Tillæg nr. 1 til spildevandsplan 2013-2016:

Sag 219-2013-33665

5. juni 2014

Spildevandskloakering af lokalplan 390 og forsinkelse af kloakopland S2A og S2B med arealudpegning til bassiner.

Figur 1: Skitse over placering af bassiner i tillæg nr. 1

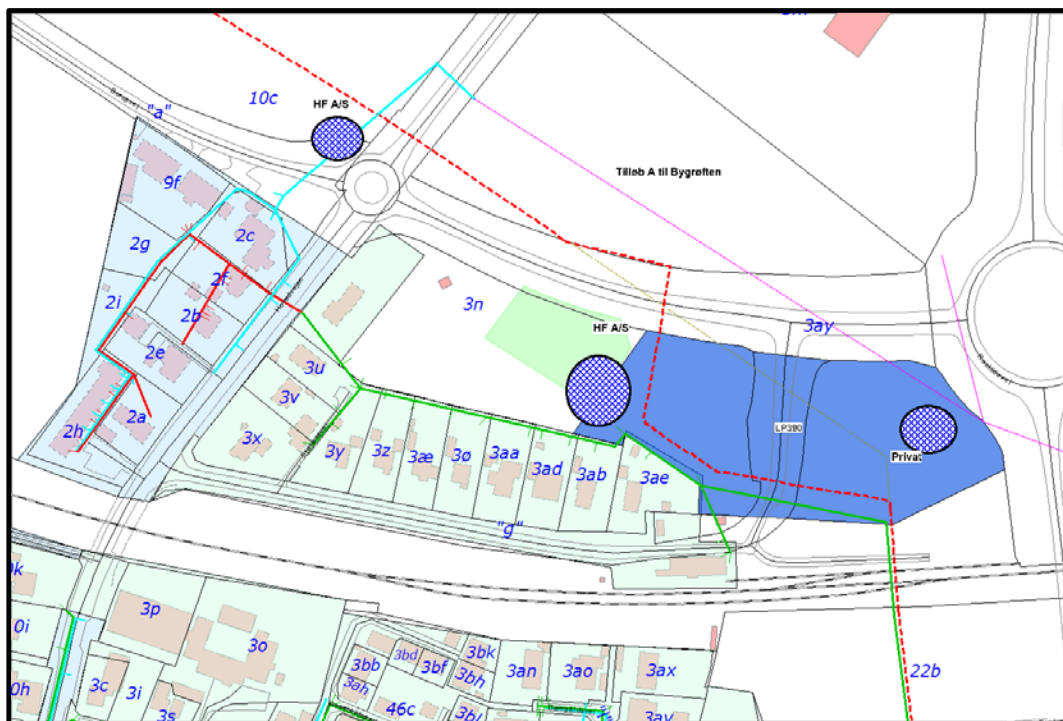
Dette tillæg til spildevandsplan 2013-2016 omfatter spildevandskloakering af lokalplan 390 (S2C) samt arealudpegning til bassin for forsinkelse af eksisterende separatkloakerede område S2A på henholdsvis matr.nr. 10c og 3bp i kombination til bassin til fremtidig klimasikring af kloakopland S2B placeret på 3n, Gørløse jf. figur 1.

For dette tillæg gælder, at udledning af **alt** regnvand til det hydraulisk belastede Tilløb A til Bygrøften skal forsinkes til naturlig afstrømning svarende til 1 l/s/ha og dimensioneres for overløb hvert 5. år svarende til $n=1/5$.

Figur 2: Placering af regnvandsbassin på matr. 3n og 3bp

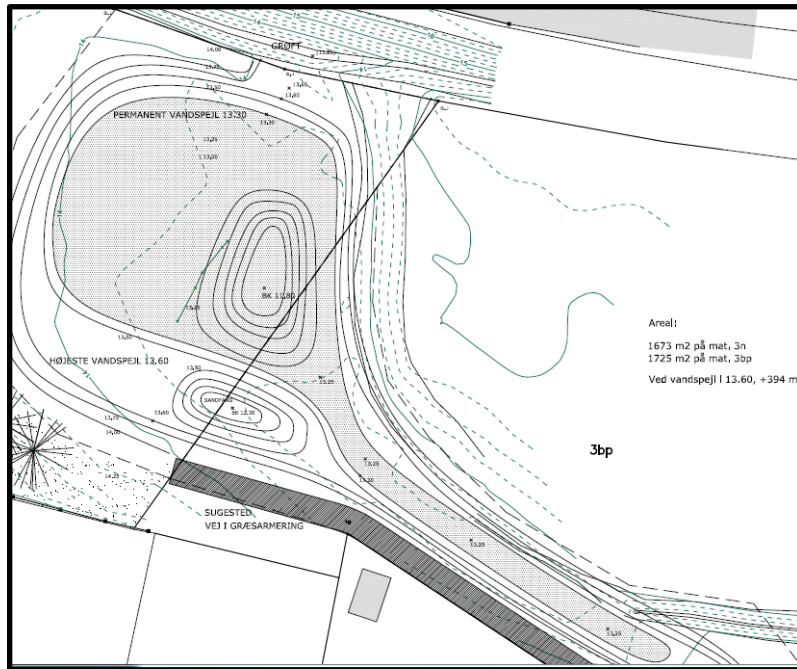
Efter at tillægget har været i høring hos berørte grundejere og i offentlig høring på Hillerød Kommunes hjemmeside med frist den 19. marts 2014 har Hillerød Kommune modtaget bemærkninger fra grundejer til det ene bassins placering på matr. nr. 3n. På baggrund af bemærkningerne har By og Miljø anmodet Hillerød Forsyning A/S vurderer et alternativ til det 1. forslag til placering.

Hillerød Forsyning A/S har i notat af 24. februar 2014 fra Plum | Consult vurderet og beskrevet et reduceret arealforslag for matr. nr. 3n, hvor det manglende volumen placeres på Hillerød Kommunes areal matr. nr. 3bp benævnt område B i lokalplan 390 jf. figur 2.
